ATKLĀTS KONKURSS
virs ES līmeņa
“Šautuves sporta ēkas jaunbūve Stacijas ielā 129A,
Daugavpilī un teritorijā esošo ēku demontāža”
identifikācijas Nr. DVP 2026/105

Atbildes uz piegādātāju jautājumiem Nr. 7

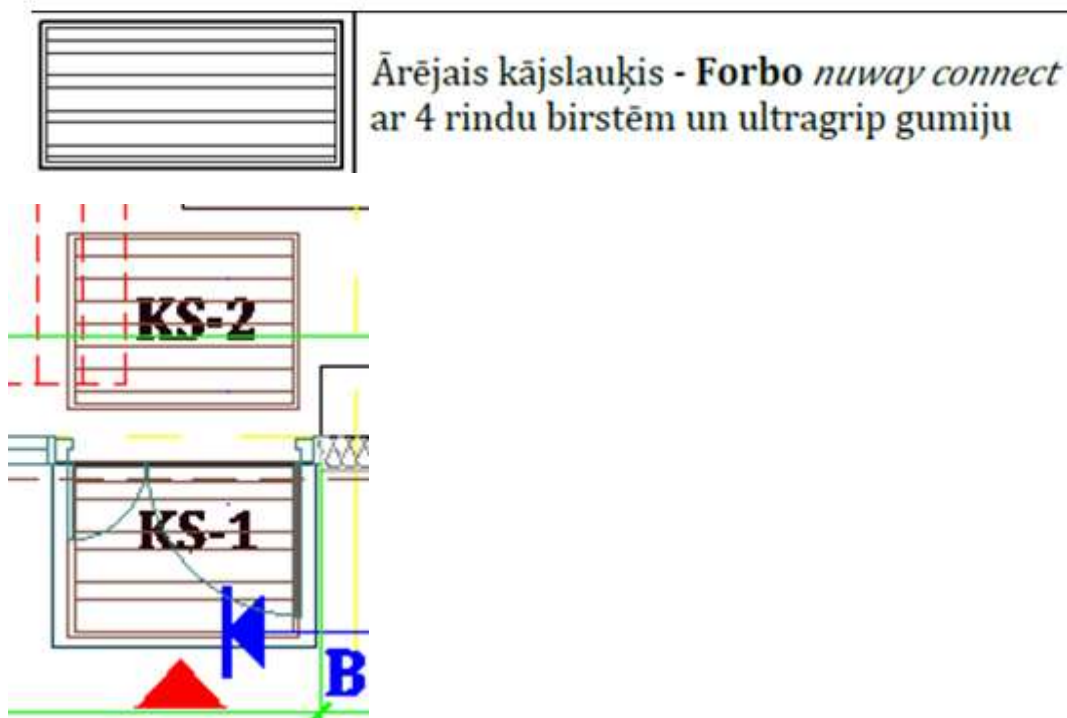
3. Jautājums: Lokālā tāmē Nr.1-10 “Ārējie apdares darbi” poz.59 “Rombveida režģu klājs no vilktas metāla loksnes” – lūdzam precizēt materiāla biezumu un pašu materiālu – nerūsējošais tērauds, cinkots tērauds vai alumīnijs. Kāds ir vēlamais loksnes izmērs – 1,25x2,5m vai 1,0x2,0m?

Atbilde uz 3. jautājumu: Tehniskie risinājumi un materiālu parametri tiks precizēti, attiecīgi aktualizējot iepirkuma dokumentāciju.
